Zespół Szkół Centrum Kształcenia Rolniczego im. Augustyna Suskiego

Numer referencyjny: **ZSCKR.26.10.2022.KD**

Pytania, odpowiedzi

Dotyczy: Postępowania o udzielenie zamówienia publicznego prowadzonego w trybie podstawowym zgodnie z art. 275 pkt 1 ustawy Pzp na: **Dostawę ciągnika rolniczego.**

pedał sprzęgła - zdjęcie poglądowe:

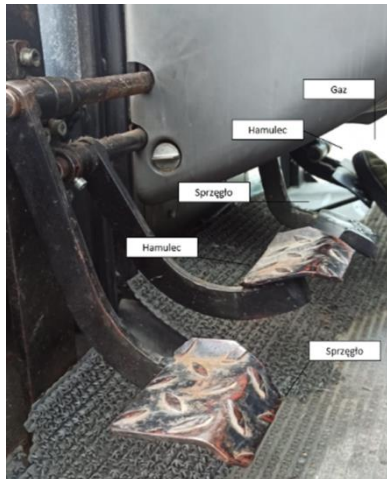
Czy Zamawiający chce dublować pedał sprzęgła umieszczając go obok oryginalnego?

- dla kursanta: sprzęgło, hamulec i gaz
- dla instruktora: sprzęgło, hamulec
